Raport audytu bezpieczeństwa ruchu drogowego dla drogi powiatowej nr 2823W (ul. Gościniec Warecki) na odcinku km 4+261 – km 6+585

A. Dane o obiekcie analiz

C. Ocena Audytora BRD

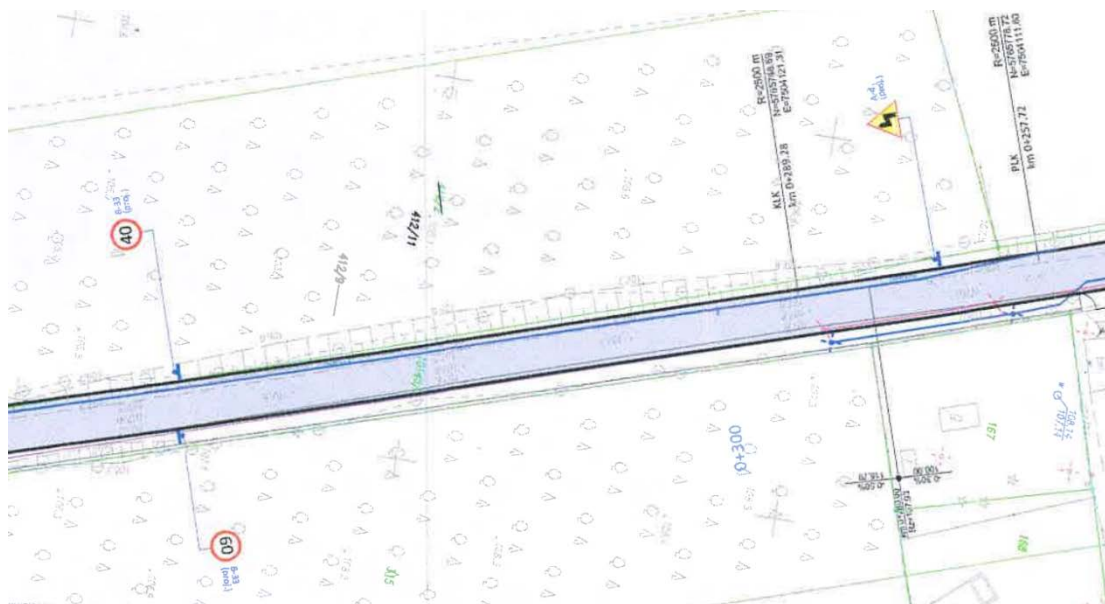
- a) Skrajne linie P-7d są w terenie, w projekcie organizacji ruchu brak wskazania

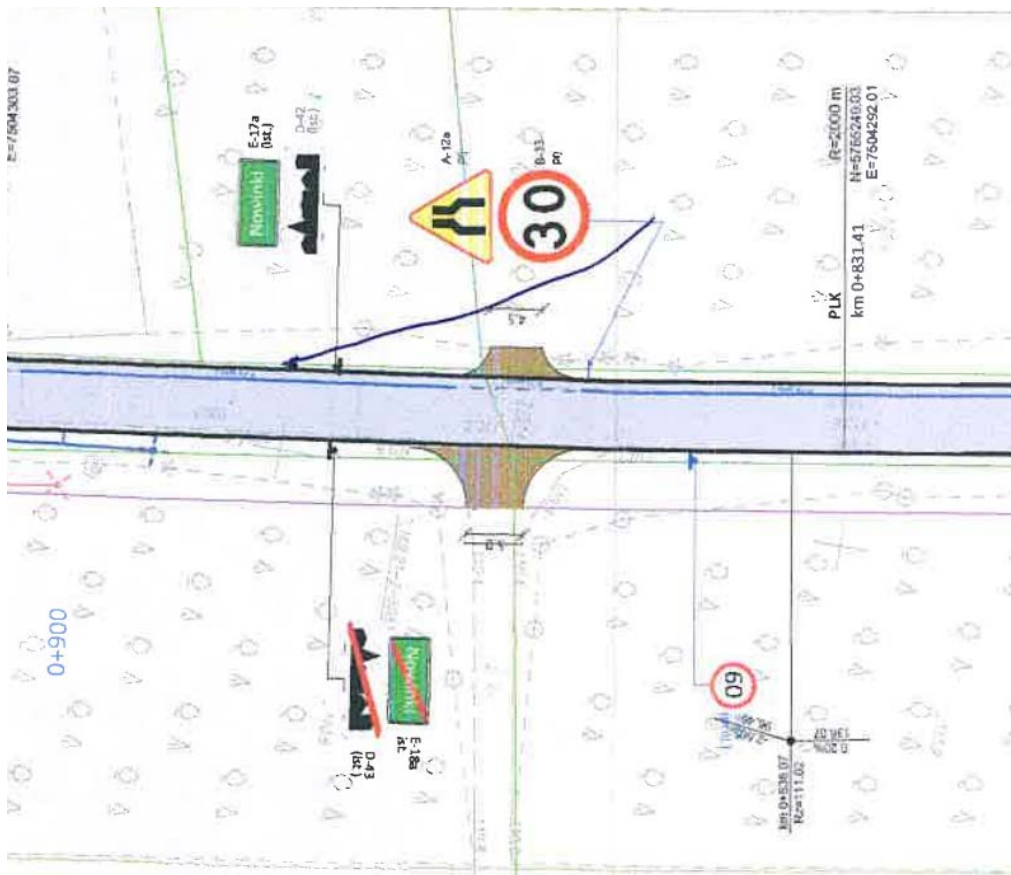
c) Źle wykonane powierzchnie wyłączane z ruchu P-21

W projekcie opisano powierzchnie wyłączane z ruchu P-21, które powinny być ograniczone obwiednią z linii krawędziowej P-7b. W terenie jest linia P-7d

Zdjęcie 12 szykana (na pierwszym planie znak C-10, po lewej w oddali znak C-9)

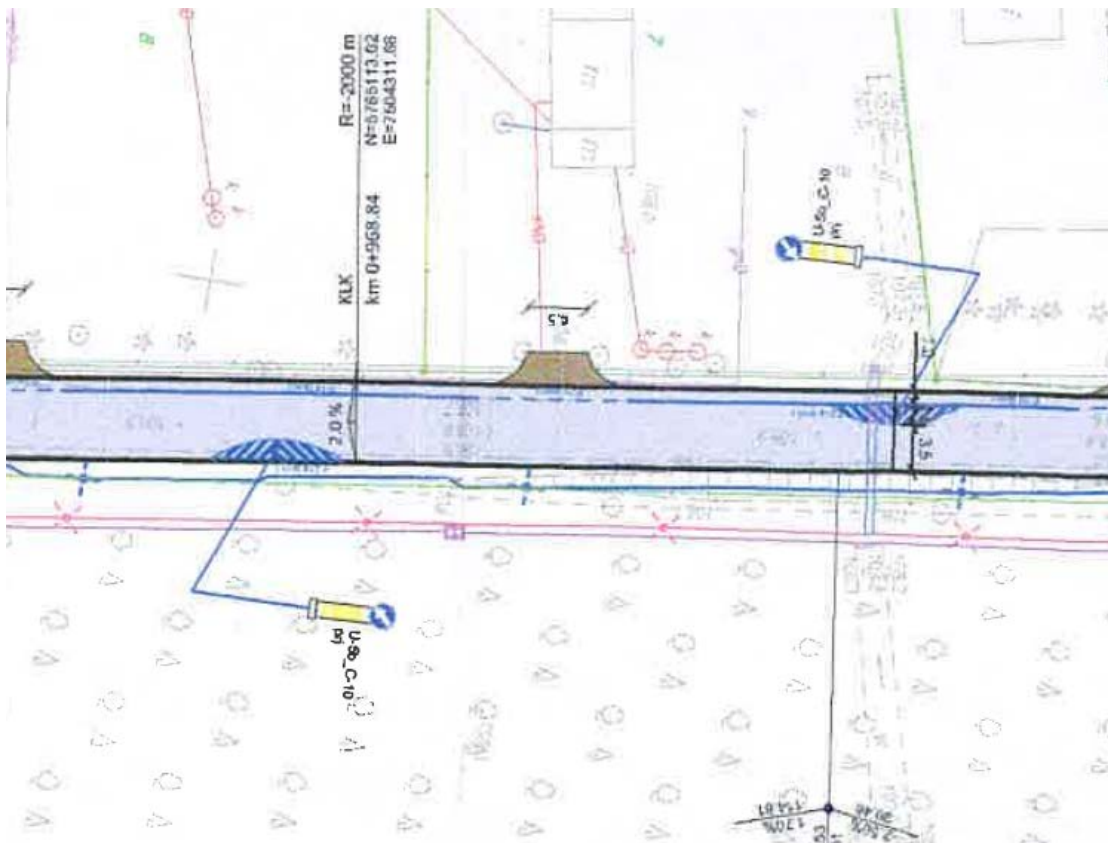
e) Znaki C-9 niewykazane w projekcie

Rysunek 6 wycinek z projektu organizacji ruchu – wskazane jedynie znaki C-10,
brak znaków C-9

Zdjęcie 13 tablice U-9

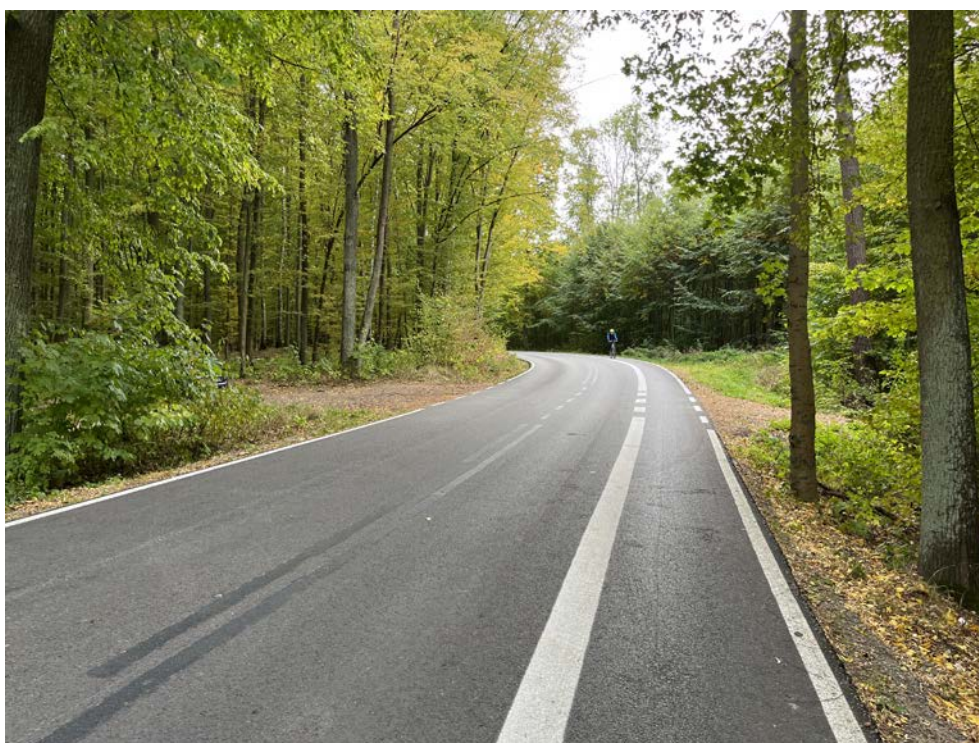
f) Znaki U-9, których w projekcie nie ma
